3.2.3.2 第2回設計業務打合せ

三方原用水二期地区 導水幹線水路 1 号トンネル改修に係る

第2回設計業務打合せ 出席者名簿

冒頭、関東農政局三方原用水二期農業水利事業所 石田所長より挨拶後、「三方原用水二期農業水利事業 導水幹線水路1号トンネル仮設計画検討業務」の受注者より資料の説明を行い、外部技術者との意見交換を行った。概要は以下のとおり。

図. 足場の耐荷重

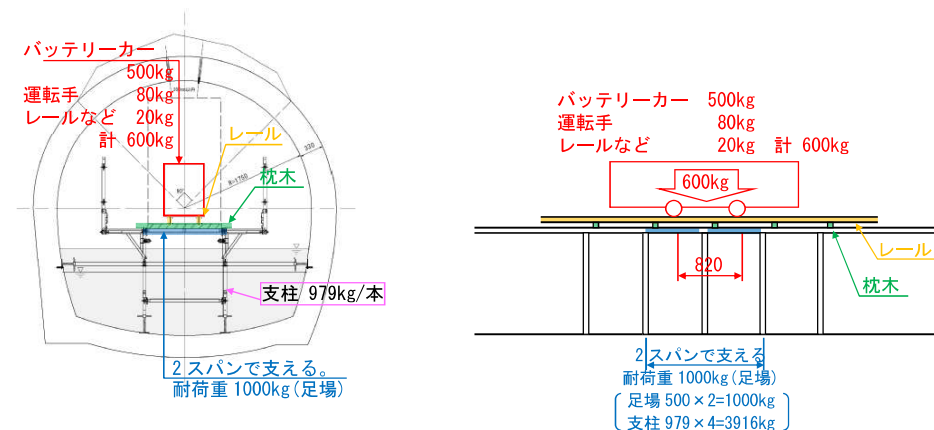
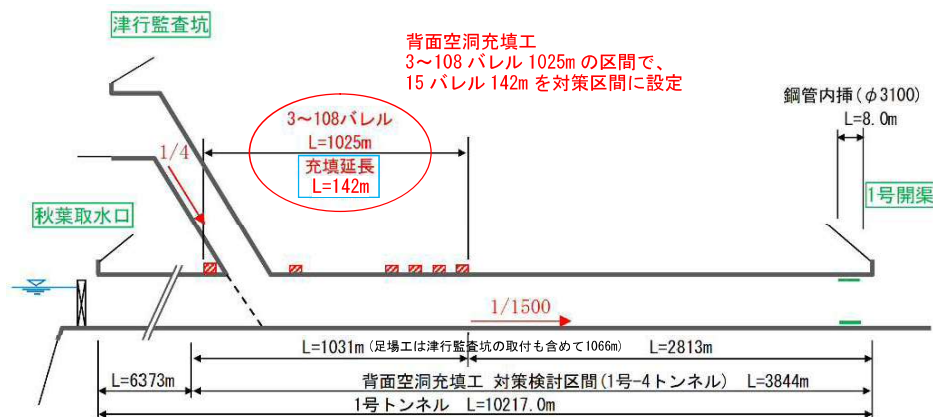
尾美専門官	資料 P.1 の右側の記述で足場工の安全性の確認をされているが、バッテリーカーが動き出したり止まったりする挙動に対して進行方向の荷重を見込む必要があるかどうか、資料等に記載された一般的な考え方はあるか？
■■■■■	足場の上にレールを引く事例は少ないためはっきりと申し上げることができないが、荷重 600kg に対して耐荷重 1000kg で約 1.6 倍であるため構造的に余力がある。また、通常のトンネル施工のバッテリーカーと比較して相当速度を落とした状態での走行となるので問題ないのではないかと。
尾美専門官	速度を落としてゆっくり走るという理解でよいのか？
■■■■■	然り。条件的にゆっくり走らざるを得ない。
■■■■■ 委員	進行方向の負荷に対しては、足場材が横断方向に固定されていないと振動や動きが出てきてしまうのでアンカーによる固定が必要である。 また足場の段差について、施工者の立場では先に連結位置高さが見えている条件に対して段差ができることを前提にするというのは考えにくい。例えば、ト

2-2. 足場工の設置を上流から2班体制とし設置期間を縮小することの検討

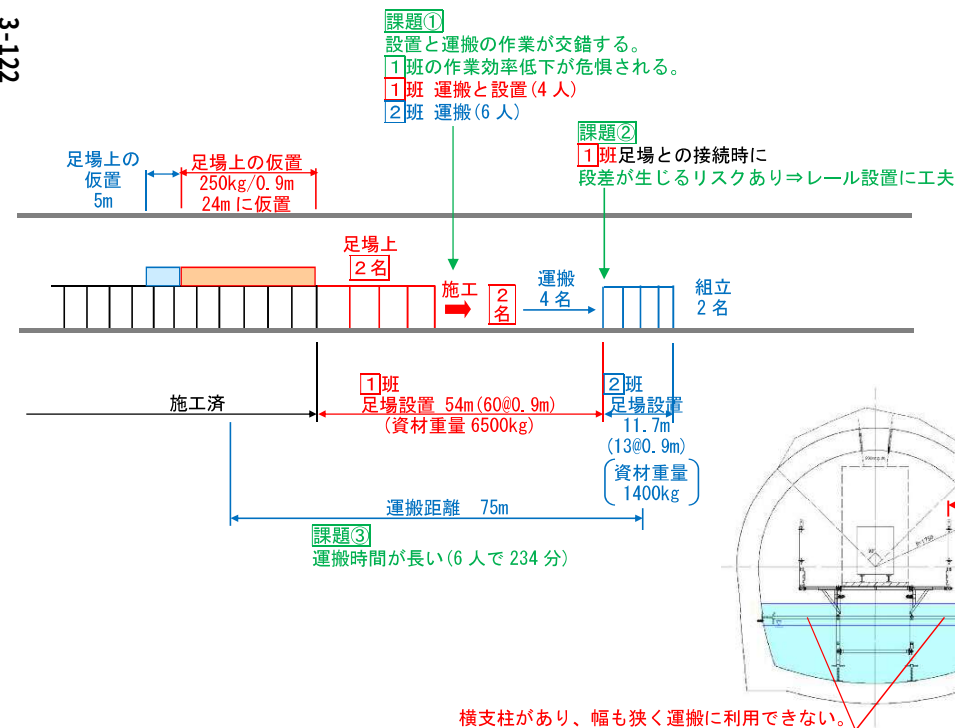
委員コメント（事務局）	足場工について耐荷重検討結果及び各部の安全性、点検確認方法について承知した。仮設足場の規模縮小による作業時間の短縮については、足場の幅員を縮小することで若干の効率化は図れるものの、支柱設置の時間短縮効果はほぼないことから設置・撤去に掛かる作業時間は当初案と同等との検討結果について理解した。今回のような制約のある施工条件でなくかつより大規模であれば、作業時間の短縮効果は高いと考える。 断水時の足場設置を2班体制とし設置期間を縮小することについて、下流で組立作業を行う2班の資材運搬距離が長くなることで作業効率が著しく低下することを検討内容より理解した。人員を投入し資材移動を行うことで短縮できる時間に対して、コスト面、安全面のデメリットの方が大きいと感じる。 足場工設置を上下流から行うことに対する検討については、運搬距離が約2.8kmと長く作業ロスが大きい。また不整地運搬車やボートの使用については、過年度実績により難しい。以上の点から施工困難との判断は理解できる。 全体工期について、足場設置と背面空洞充填工（以下、充填工）を並行したとしてもかんがい期を跨ぐことになるため、1期での施工完了は困難であることを理解した。
 委員	足場規模の縮小による工期短縮は難しいことは理解した。ただし、2班体制による施工が難しいということについては少し疑義がある。2班体制の施工の場合に、下流側の第2班の場所において作業が交錯し効率が悪いというのは理解できる。一方、作業員を増やすことによって配置しておく足場材の量を増やすことや、足場の組立を3班で一気に行うことで足場設置工の工期短縮が実現できるのではないかと。作業員を増やすことは様々な問題があることは承知しているが可能と思われる。 資料P.3 下図の課題②「足場の段差」について、50数メートル先の見える部分に対して段差が発生してしまうことについて、支柱の間隔が0.9m未満になり製品が使えないということについては理解できるが、間隔が狭くなることは現場でよく生じることでありこのことが「課題」となるのか理解できない。作業員を増やす条件で試算したところでは1期内に施工できるのではないかと感じて

いる。 その他、側壁に仮設材を固定するアンカーについて 3.6m ピッチで打設するが、作業時間が掛かるのではないかと。さらに仮設材撤去後のアンカーの穴埋め処理も時間を要するので解体時の手順等も気になった。 充填工と足場設置工を並行作業で行うことについて良い案かと思う。一方、充填工について週 2 日毎の施工になってしまう点は、専門施工業者は連続して施工を行いたいため、工事条件として受けづらいと思われる。
沼尾次長	作業員や班数を増やすことにより 2 班体制の施工ができるのではないかと。いう点については、現在施工している工事は作業員の確保が非常に難しい状況である。発注の段階で班編成等の指定を行うことは可能だが、実際に作業員の確保ができるのかというリスクが残ってしまうと考えている。そのようなリスクがある仕様で発注が可能かについては、上局などに相談し今後検討していきたい。 足場撤去の際、アンカー部分の穴埋めの時間が掛かることについてはご指摘のとおりである。穿孔した穴やピンが残るため、この補修について並行して行うことができるか、別途期間を設ける必要があるか継続して検討を行う。
■■■■■	課題②の足場材の段差について、資料 P.3 左下の模式図に示すように赤色の第 1 班は上流から下流に向かって順に足場を設置していく。青色で示す第 2 班は 54m 程度先に支柱ピッチを考慮して施工を開始する。ここで、第 1 班の足場が第 2 班の設置位置に到達した際に支柱のピッチが正確に合うことはないというのが足場メーカーの現場担当者の意見である。最終ピッチが 0.9m 以内になるようにして普通の足場材ではなく距離調整用の足場材をつけるか、水平部材の上に足場板を乗せるかで調整するしかないという意見であった。今回、長手方向の支保部材の上に枕木を乗せてレールを取り付ける仕様を考えているが、ピッチがずれることにより水平部材の上に足場板が乗れば、その部分に段差ができ長手方向の支保部材に枕木を乗せにくくなるため扱いにくい。枕木の位置は資料 P.1 の右下の縦断図に示しているが、0.9m ピッチで設置された縦の支柱のすぐ横の緑の四角が枕木を示している。青色で水平方向の足場材を示しているが、これが支柱の位置で段差になれば枕木の設置がしづらくなるので、2 班体制の作業について足場の段差も課題とした。

図. 斜坑部 断面図

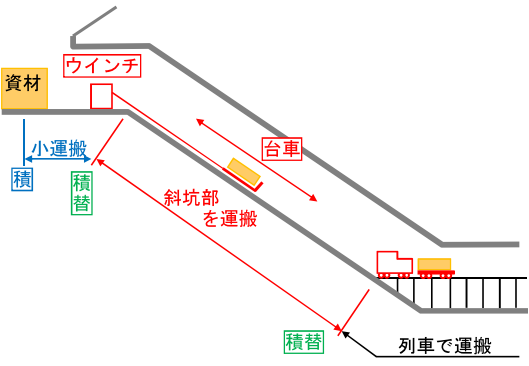
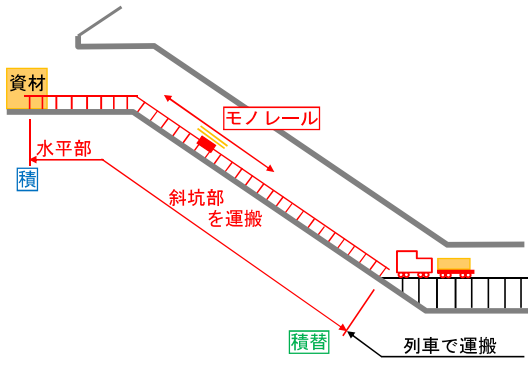
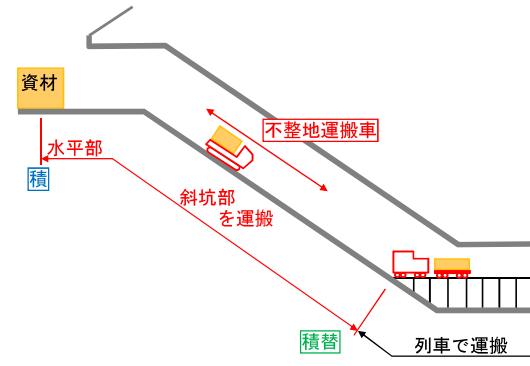
ンネルの底面の凹凸に対しても、事前に調査を行い調整可能な仮設材で対応するというのが一般的である。
2. 斜坑部の運搬方法、充填工の施工計画について	
委員コメント（事務局）	斜坑部の運搬方向について、施工上特段の問題点はないと考える。
委員	斜坑部の施工方法について、案3が全体的な計画を考慮しても適切かと思う。1点、キャリアダンプの逸走防止、横転防止の対策をしておいた方がよいのではないか。設備などの物理的なものにするか、機械側の機能的なものにするか検討する必要がある。設備などの事例では、ワイヤーをキャリア上部で留めておいて逸走が発生した時は止まる等対策が必要ではないか。 充填工について、足場工との並行作業の検討を行っているが、例えば充填工を夜間工事にして足場工を昼間工事にすれば、時差による並行作業が可能である。これにより充填工の連続施工も可能となる。足場が出来ていないと作業ができないので、足場工の完了から逆算して充填工の並行作業を検討することになる。
沼尾次長	斜坑の逸走防止は安全管理の面からも重要なので、何らかの対策を検討し設計に反映していきたい。また、充填工と足場工の昼夜間分けた並行作業の件についても精査していく。
	今回の意見を受けて、逸走防止の点と充填工の部分について検討の余地があると考えている。意見も念頭に入れながらまとめるようにする。
3. 仮設工計画図（津行監査坑 坑口部 仮設ヤード計画図）について	
	資料P.9の仮設工計画図について説明。
	（特に質疑応答はなし）
	以 上

項目	施工上の留意点
仮設計画・ 施工計画	・作業時間が断水日（週 1 日）の 5.5 時間（6:30～12:00）のみであることを考慮した仮設計画及び充填工の施工計画に留意すること。
仮設計画	・仮設足場の使用条件に対して、強度や固定について再度確認を行うこと（案 2）。
	・足場設置工の工程について、側壁に打設するアンカーの打設工程を考慮した検討を行うこと（案 2）。 ・足場撤去後のアンカー穴埋め処理についても時間を要するため解体時の手順確認を行うこと（案 2）。
施工計画	・斜坑部におけるキャリアダンプ昇降時の逸走・横転防止に対する対策を検討すること
